# REGIONALVERSAMMLUNG SÜDHESSEN

### **Beschlussfassung über die Aufstellung des Sachlichen Teilplans Erneuerbare Energien (TPEE)**

**hier: Behandlung der Stellungnahmen aus der zweiten Beteiligung zum Entwurf 2016 des Sachlichen Teilplans Erneuerbare Energien - Zusammenfassender Beschluss zu den Beschlüssen des UEK vom 21.05.2019 und des NLF vom 06.06.2019; zum Antrag der FDP vom 20.05.2019 (Drs. IX / 17.27) sowie zu Ergebnissen vorgelegter neuer Erkenntnisse**

## **Beschlussfassung über die Aufstellung des Sachlichen Teilplans Erneuerbare Energien (TPEE)**

Karte 2: reduzierte Fläche des Vorranggebietes 2-25

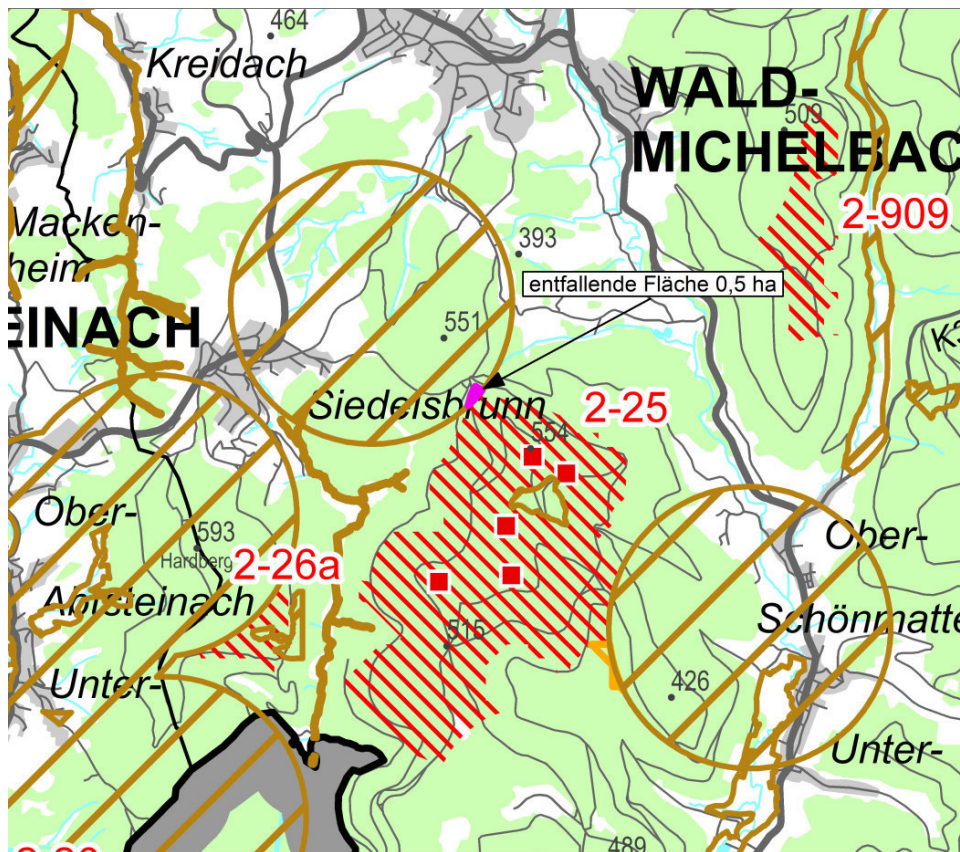
In der zweiten Offenlegung (Beteiligungsverfahren) wurden flächenrelevante Belange vorgetragen, die zu einer Änderung des Flächenzuschnitts führen. Das Vorranggebiet 2-25 wird wegen Umfassung von Ober-Schönmattenwag (TB2-00726, TB2-01974), Siedlungsabstand zu Eiterbach (TB2-02920), der Aktualisierung der Daten zu Wasserschutzgebieten der Zone II (technische Korrektur) und der Lage im Puffer eines Rotmilanhorstes auf 297,4 ha reduziert (TB2-4383).

2. Die Tabelle „Vorranggebiete, Veränderungen gegenüber TPEE-Entwurf 2016“ wird entsprechend angepasst (Drs. IX / 17.13.8, Anlage 8).

Karte 3: Wegfall des Vorranggebietes 2-26

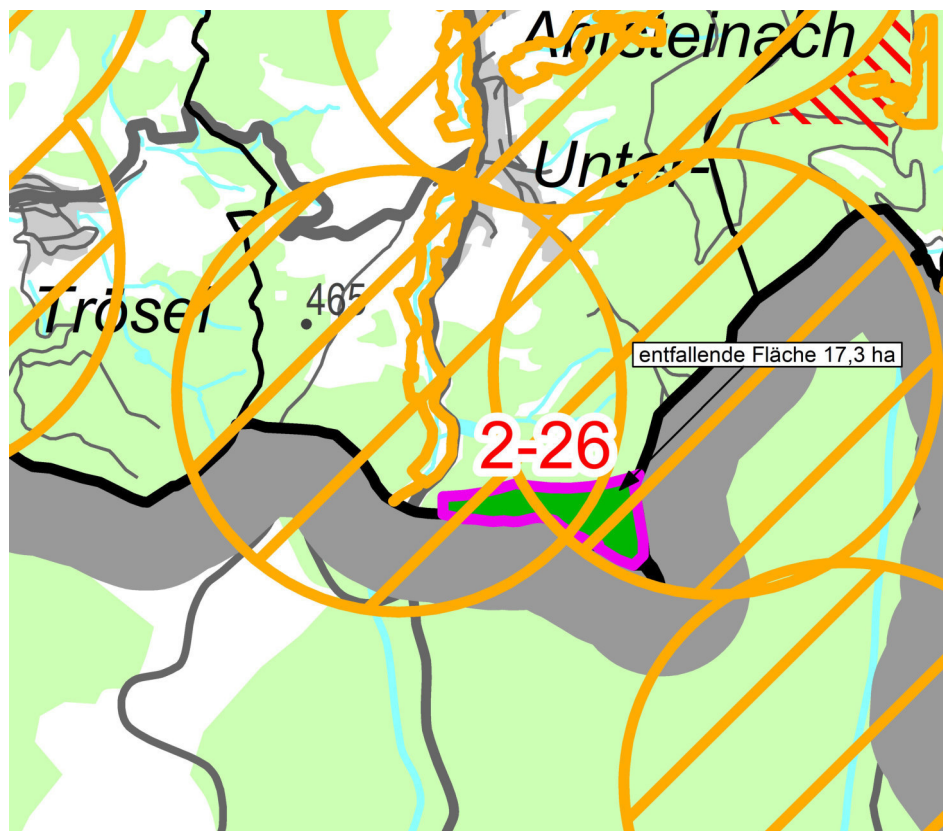
„Das Vorranggebiet 2-26 entfällt auf Grund artenschutzrechtlicher Belange“

3. Die Tabelle „Vorranggebiete, Veränderungen gegenüber TPEE-Entwurf 2016 wird entsprechend angepasst (Drs. IX / 17.13.8, Anlage 8).

Karte 4: Wegfall des Vorranggebietes 2-288

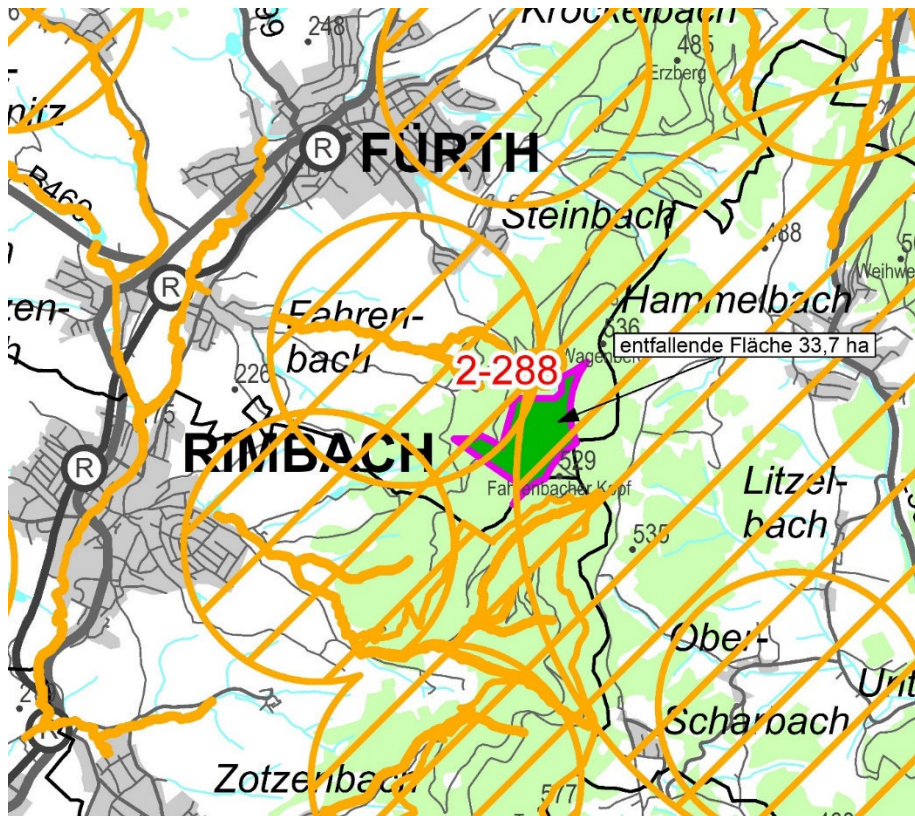
„Das Vorranggebiet 2-288 entfällt auf Grund artenschutzrechtlicher Belange“

3. Die Tabelle „Vorranggebiete, Veränderungen gegenüber TPEE-Entwurf 2016“ wird entsprechend angepasst (Drs. IX / 17.13.8, Anlage 8).

Karte 5: reduzierter und erweiterter Flächenteil im Südosten sowie Erweiterung im Westen des Vorranggebietes 2-705

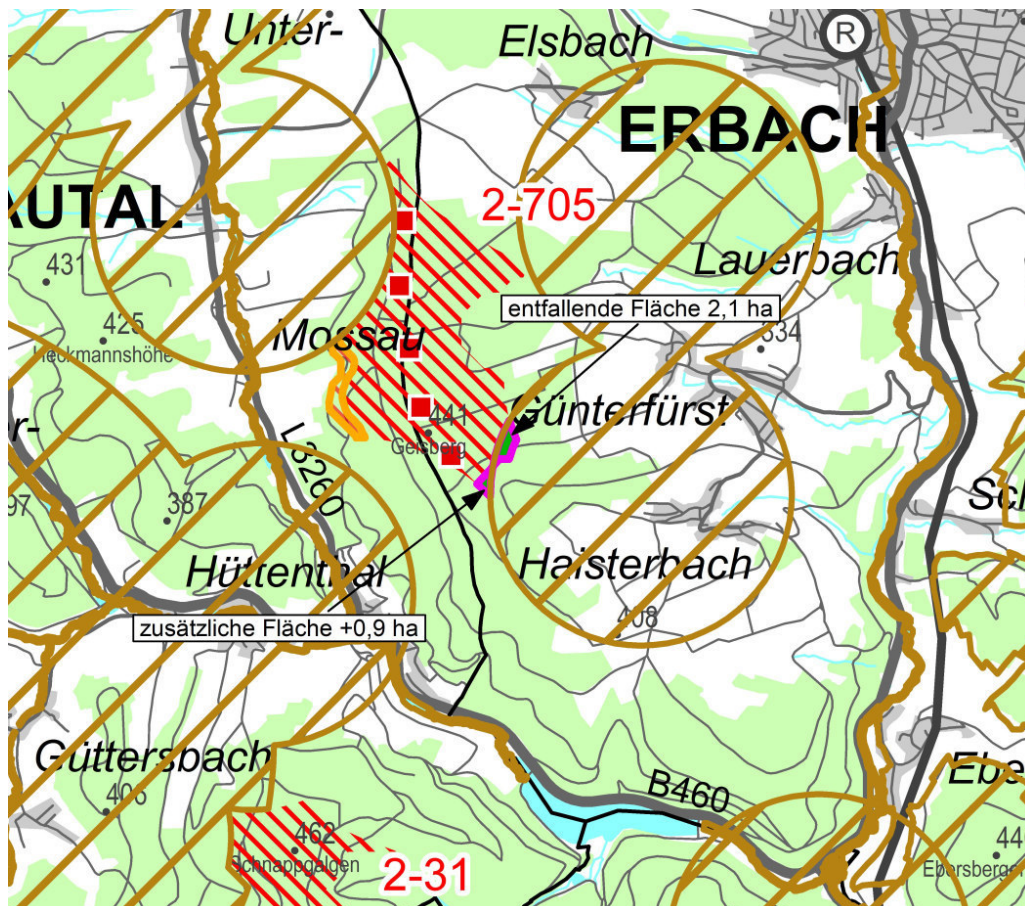
Die Fläche wird als Vorranggebiet zur Nutzung der Windenergie festgelegt und auf 143,9 ha erweitert. Die Erweiterung im Westen (5,3 ha) ergibt sich aufgrund der Aktualisierung der Daten zum Artenschutz aus 2016 (Erkenntnisse aus den Raumnutzungsanalysen aus dem Genehmigungsverfahren). Im Südosten wird das VRG 2-705 um 0,9 ha aufgrund der Aktualisierung der Daten zum Artenschutz aus 2016 (Erkenntnisse aus den Raumnutzungsanalysen aus dem Genehmigungsverfahren) erweitert. Dabei ist die Lage im Puffer des eingebrachten Rotmilanhorstes von 2,1 ha berücksichtigt (TB2-04383).

2. Die Tabelle „Vorranggebiete, Veränderungen gegenüber TPEE-Entwurf 2016“ wird entsprechend angepasst (Drs. IX / 17.13.8, Anlage 8).

Karte 6: entfallende Fläche im Vorranggebiet 2-832

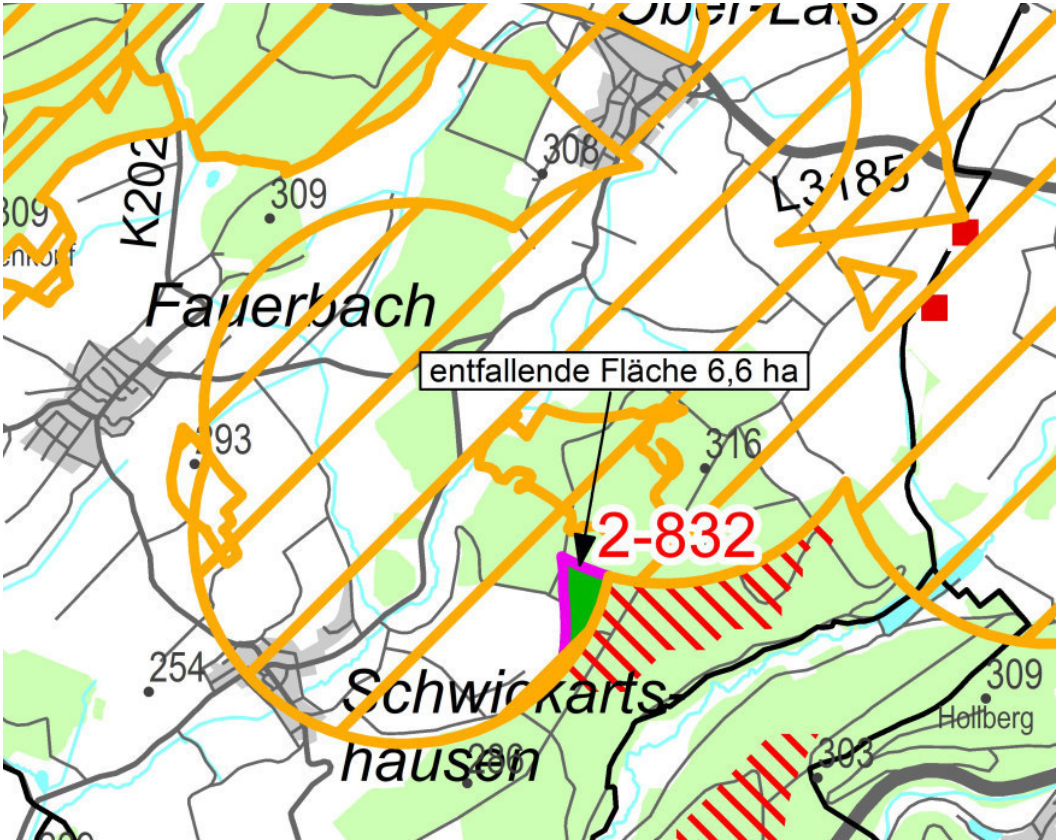
c) Auf Seite 13 wird im Feld „Begründung“ der Text der Begründung der TB2-04382 eingefügt.

### 2. Die Tabelle „Vorranggebiete, Veränderungen gegenüber TPEE-Entwurf 2016“ wird entsprechend angepasst (Drs. IX 17.13.8, Anlage 8).

Karte 1: entfallende Fläche im Vorranggebiet 2-24

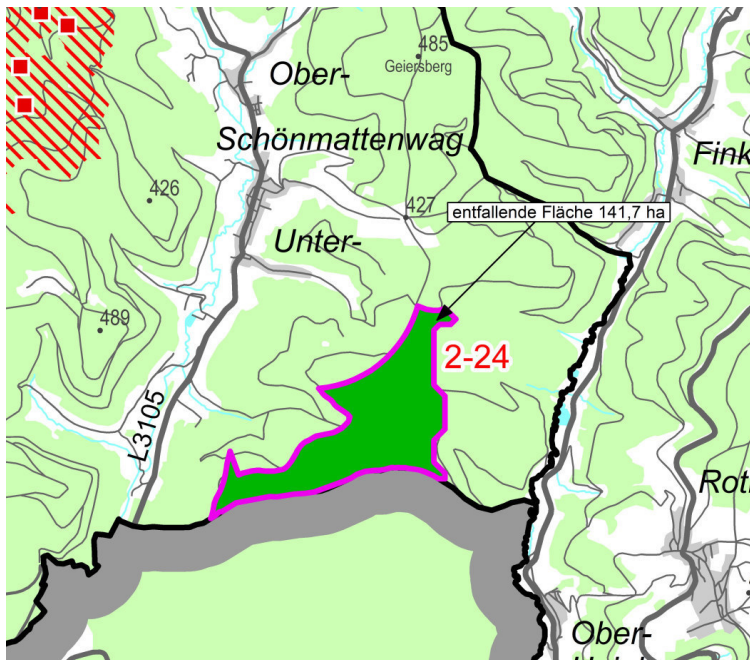
Die Fläche 2-24 wird mit Verweis auf den genannten Beschluss des UEK gestrichen. Die Super-BE TB2-00140 sowie alle betroffenen Einzel-BEs werden entsprechend angepasst.

Die Tabelle „Vorranggebiete, Veränderungen gegenüber TPEE-Entwurf 2016“ wird entsprechend angepasst (Drs. IX / 17.13.8, Anlage 8).

Karte 2: Erweiterung des Vorranggebiets 2-122

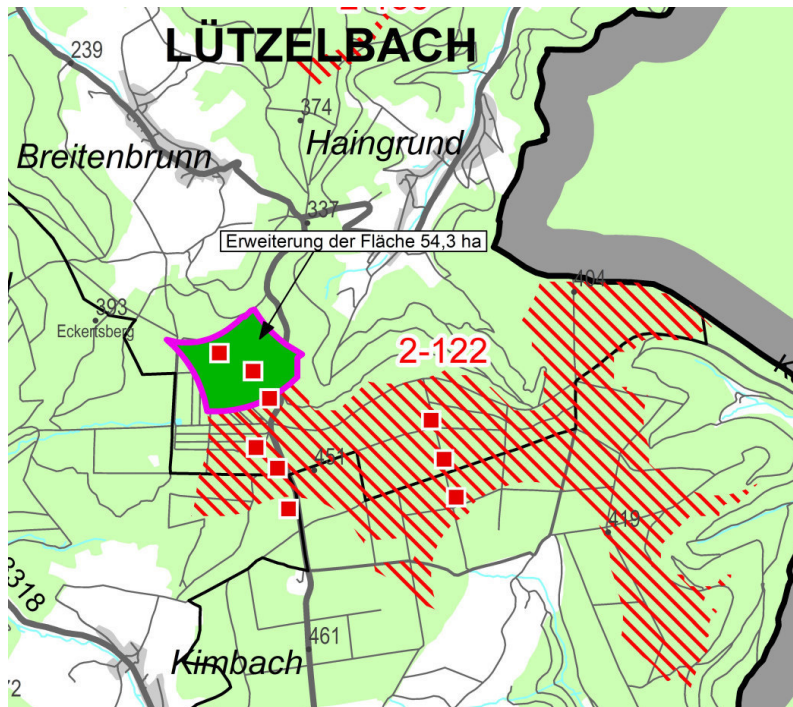
Die Fläche 2-122 wird mit Verweis auf den oben genannten Beschluss des UEK im Nordwesten (Richtung OT Breitenbrunn) um die Teilfläche um die beiden Bestandsanlagen erweitert, die in einem Rotmilan-Puffer liegt und keinen anderen Ausschlusskriterien unterworfen ist. Die Super-BE TB2-00128 sowie alle betroffenen Einzel-BEs werden entsprechend angepasst.

Die Tabelle „Vorranggebiete, Veränderungen gegenüber TPEE-Entwurf 2016“ wird entsprechend angepasst (Drs. IX / 17.13.8, Anlage 8).

Karte 3: entfallende Fläche im Vorranggebiet 2-399

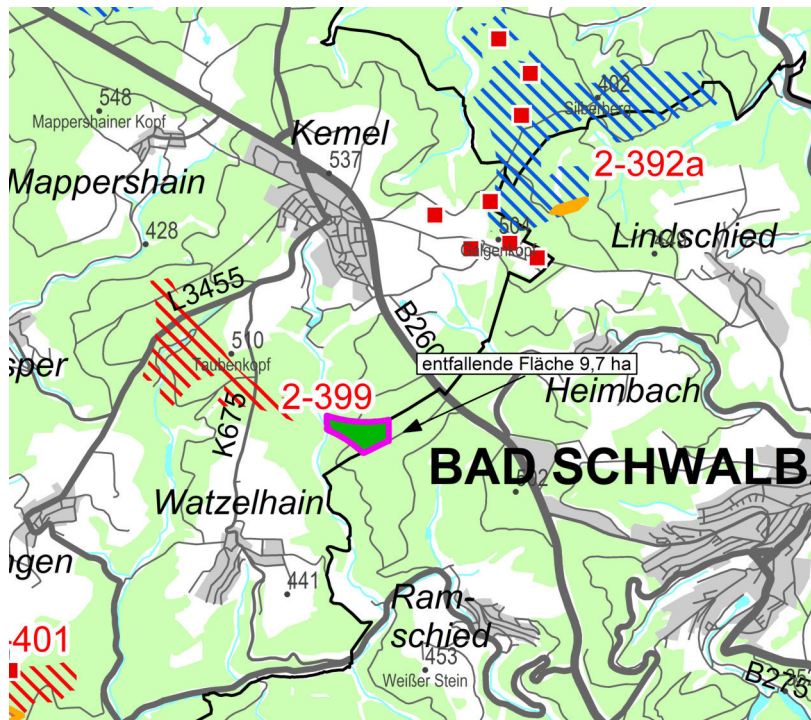
Die Fläche 2-399 wird mit Verweis auf den genannten Beschluss des UEK um die östliche Teilfläche reduziert. Die Super-BE TB2-00166 sowie alle betroffenen Einzel-BEs werden entsprechend angepasst.

Die Tabelle „Vorranggebiete, Veränderungen gegenüber TPEE-Entwurf 2016“ wird entsprechend angepasst (Drs. IX / 17.13.8, Anlage 8).

Karte 4: entfallende Fläche im Vorranggebiet 2-433 und Wiederaufnahme der Fläche 2-439

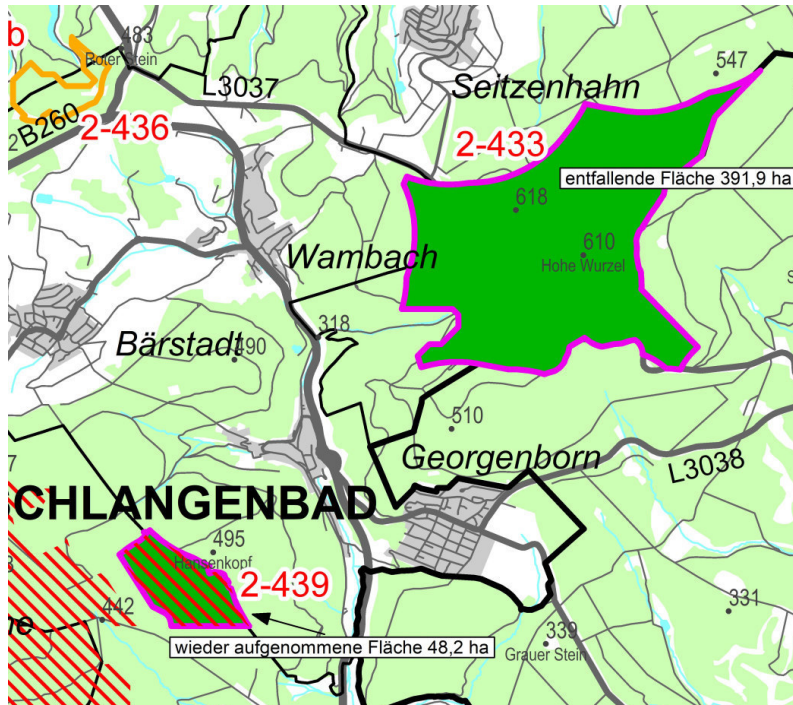
Durch die Streichung der Fläche 2-433 ergibt sich eine geänderte Situation hinsichtlich der Umfassung der Ortslage Bärstadt. Gemäß der im schlüssigen Plankonzept angewendeten Methodik zur Prüfung potenzieller Umfassungen von Ortslagen ist die Fläche 2-439 dann als Vorranggebiet festzulegen. Die Super-BE TB2-00152 sowie alle betroffenen Einzel-BEs werden entsprechend angepasst.

Die Tabelle „Vorranggebiete, Veränderungen gegenüber TPEE-Entwurf 2016“ wird entsprechend angepasst (Drs. IX / 17.13.8, Anlage 8).

Karte 5: Erweiterung des Vorranggebiets 2-449

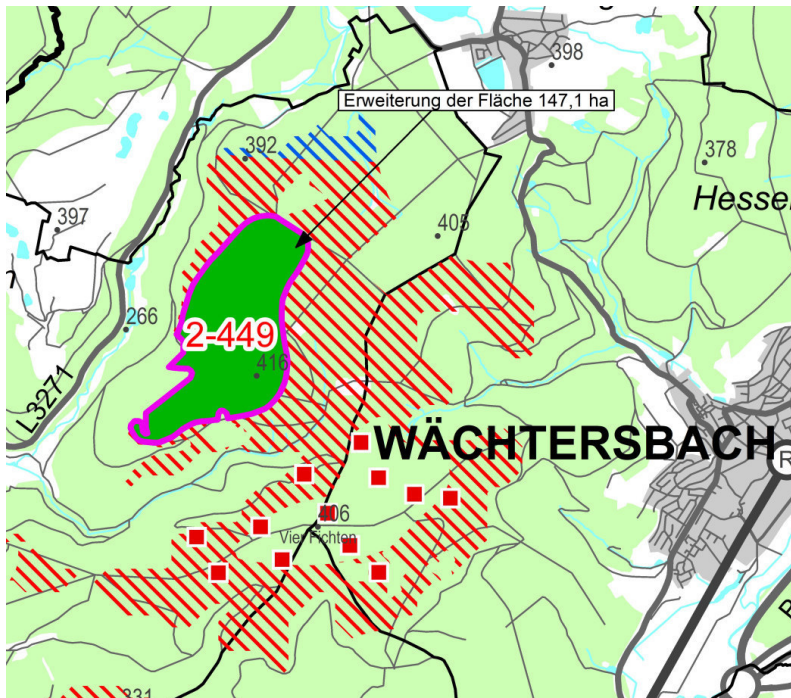
Die Fläche 2-449 wird im Westen mit Verweis auf den genannten Beschluss des UEK um die in der 1. Offenlage gestrichene Teilfläche erweitert. Die Super-BE TB2-00123 sowie alle betroffenen Einzel-BEs werden entsprechend angepasst.

Die Tabelle „Vorranggebiete, Veränderungen gegenüber TPEE-Entwurf 2016“ wird entsprechend angepasst (Drs. IX / 17.13.8, Anlage 8).

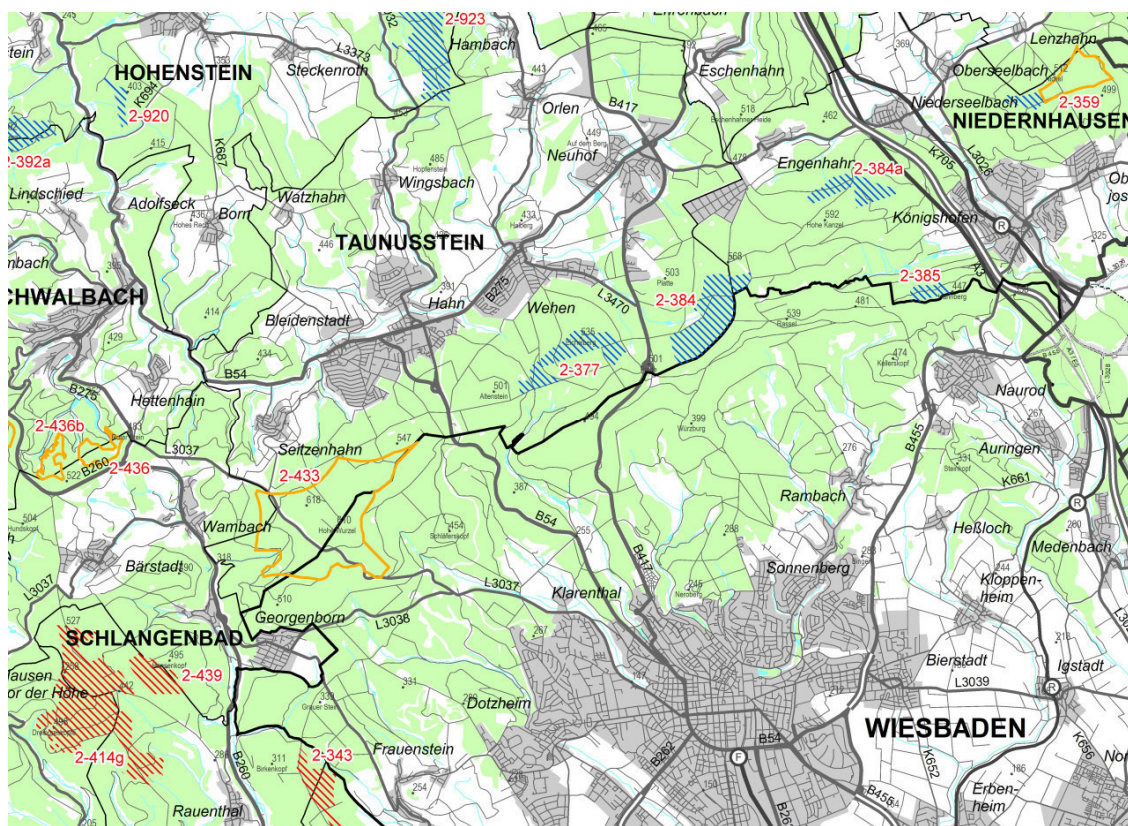
Hinweis für die Genehmigungsebene zur besonderen Berücksichtigung des Belangs „Grundwasserschutz“.

Die Tabelle „Vorranggebiete, Veränderungen gegenüber TPEE-Entwurf 2016“ wird entsprechend angepasst (Drs. IX / 17.13.8, Anlage 8).

Karte 1: wieder aufgenommene Fläche des Vorranggebietes 2-23a

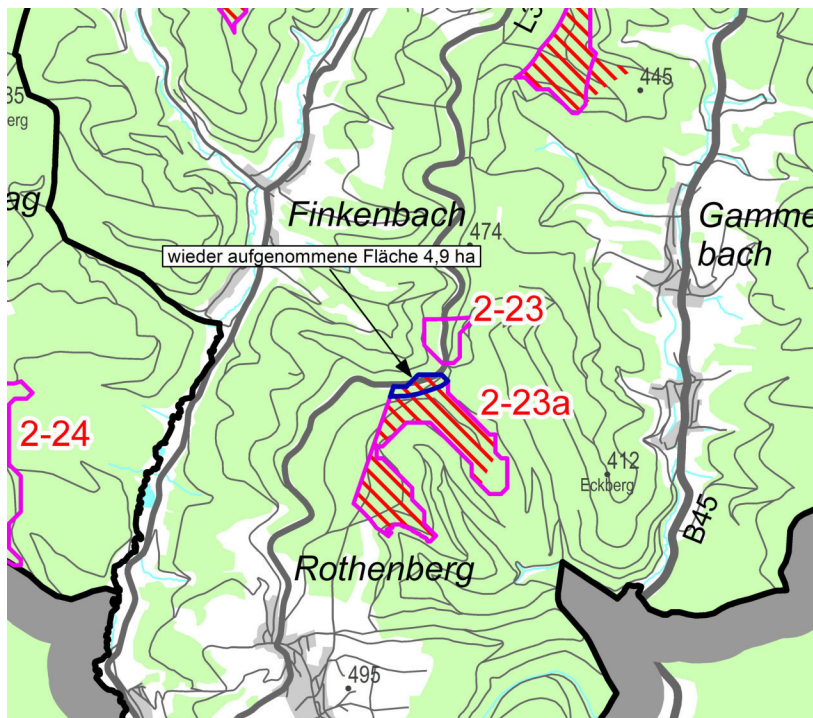
Aufgrund der Maßstabsebene der Regionalplanung werden im Sachlichen Teilplan Erneuerbare Energien ausschließlich Mindestabstände zu regional bedeutsamen Straßen gemäß Regionalplan Südhessen/Regionaler Flächennutzungsplan 2010 dargestellt. Die erforderlichen Abstände zu sonstigen Straßen können durch Standortverschiebungen innerhalb des Vorranggebiets auf Ebene der immissionsschutzrechtlichen Genehmigungsverfahren einzelner Windenergieanlagen sichergestellt werden.

III. Die Tabelle „Vorranggebiete, Veränderungen gegenüber TPEE-Entwurf 2016“ wird entsprechend angepasst (Drs. IX / 17.13.8, Anlage 8).

Karte 2: Wieder aufgenommene Fläche des Vorranggebietes 2-122

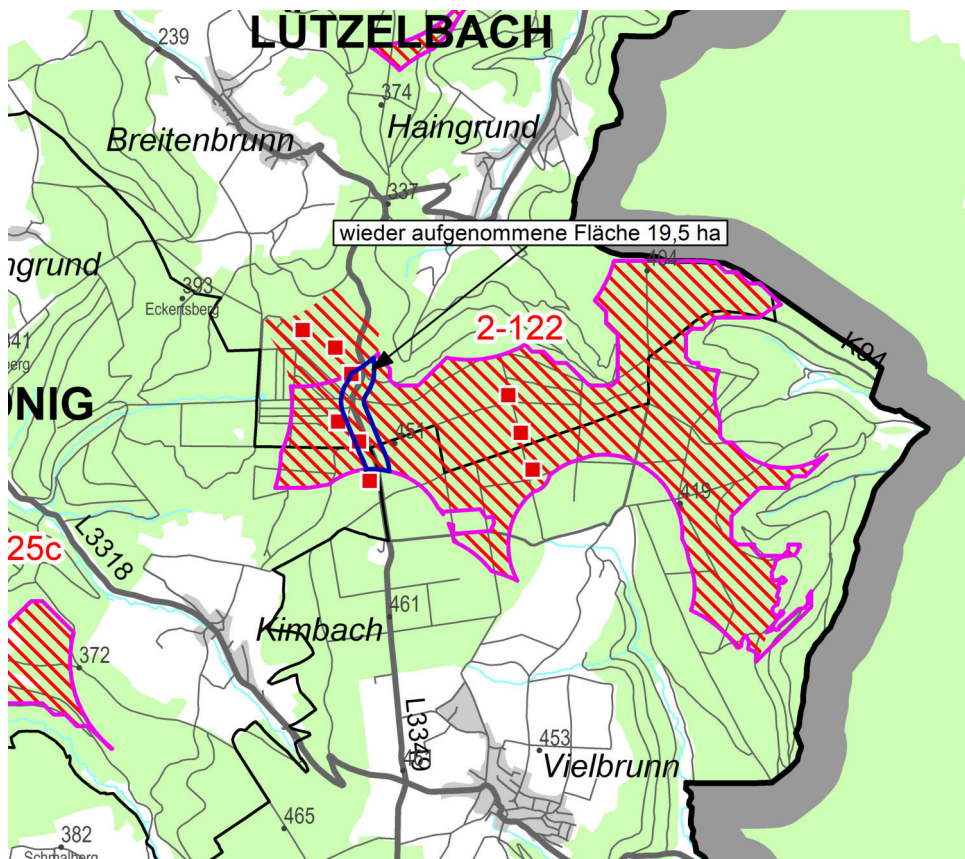
Aufgrund der Maßstabsebene der Regionalplanung werden im Sachlichen Teilplan Erneuerbare Energien ausschließlich Mindestabstände zu regional bedeutsamen Straßen gemäß Regionalplan Südhessen/Regionaler Flächennutzungsplan 2010 dargestellt. Die erforderlichen Abstände zu sonstigen Straßen können durch Standortverschiebungen innerhalb des Vorranggebietes auf Ebene der immissionsschutzrechtlichen Genehmigungsverfahren einzelner Windenergieanlagen sichergestellt werden.

- III. Die Tabelle „Vorranggebiete, Veränderungen gegenüber TPEE-Entwurf 2016“ wird entsprechend angepasst (Drs. IX / 17.13.8, Anlage 8).
